Peças linha Brize

DIFERENÇAS ENTRE BRIZE X BRIZE KOMECO

Data: 24/03/10

Placa de Controle Eletrônico Brize Komeco e Lotus G1

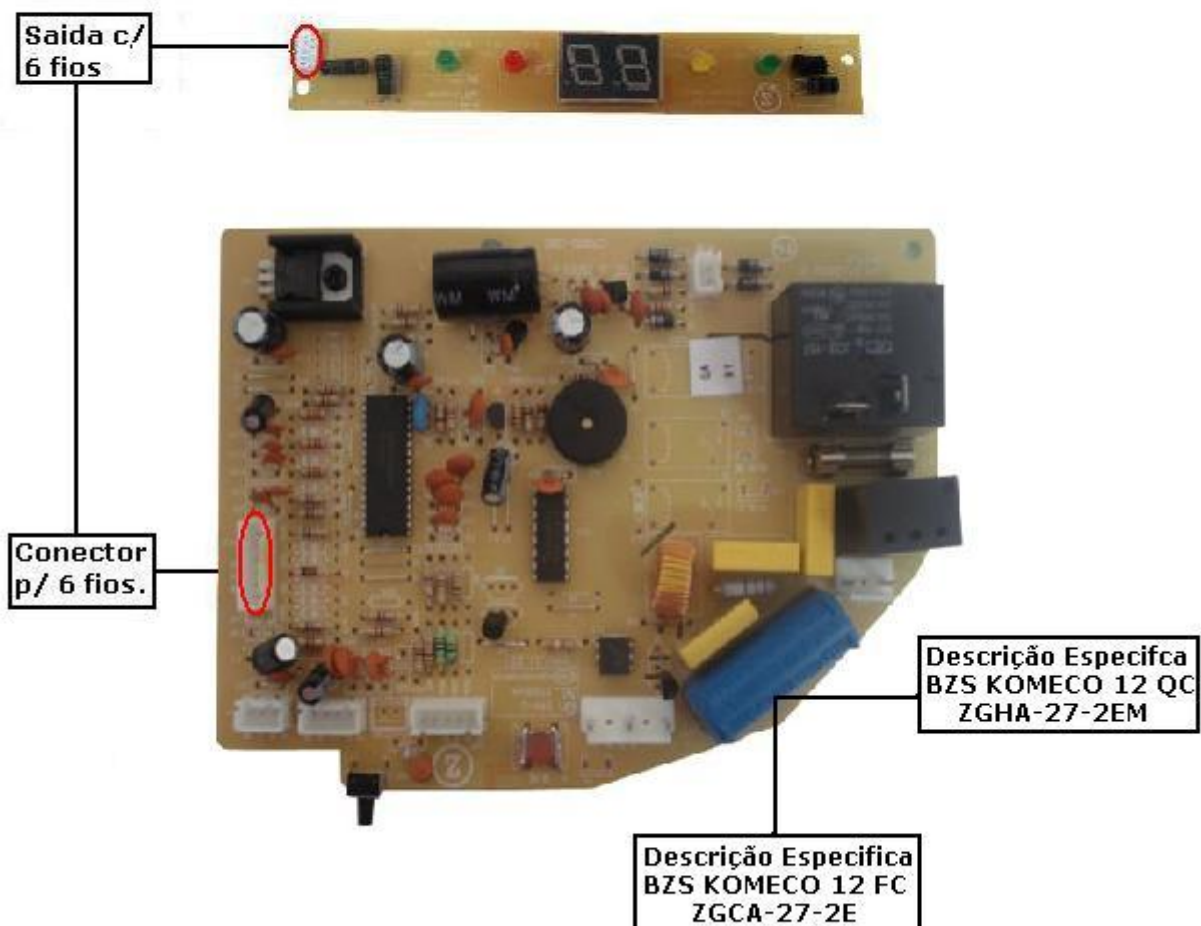
Ocorreram algumas mudanças na Linha Split Hi-wall BRIZE (BZSG1), na qual a configuração das placas eletrônicas (PCB), placa display e controle Remoto foram alteradas para a mesma configuração das placas eletrônicas (PCB), placa display e controle remoto da linha BRIZE KOMECO ou LOTUS (LTSG1). As máquinas que sofreram essas alterações foram: (BZS 07 FC, BZS 09FC, BZS 12 FC, BZS 07 QC, BZS 09 QC, BZS 12 QC). Contudo as condensadoras continuam iguais. As alterações são de maneiras eletrônicas e estruturais.

Placa de Controle Eletrônico Brize Komeco e Lotus G1**PCB BZS KOMECO/ LTS 07.09FC E P. DISPLAY BZS KOMECO/LTS 07.09.12 FCQC**

PCB BZS KOMEKO / LTS FC E P. DISPLAY BLZ KOMEKO / LTS 07.09.12 FCQC

Quando a assistência for fazer um pedido no Portal do Técnico das peças em questão (PCB e Placa Display), deverá saber o modelo de seu aparelho. Temos dois (2) modelos: (BRIZE) e (BRIZE KOMEKO). Pois se a máquina for BRIZE e se ele quiser uma PCB ou Placa Display a assistência vai ter que inserir um pedido com 3 peças. Placa Display – 0200322277 , Controle Remoto – 0200322294 e PCB FRIA ou QUENTE/FRIA.
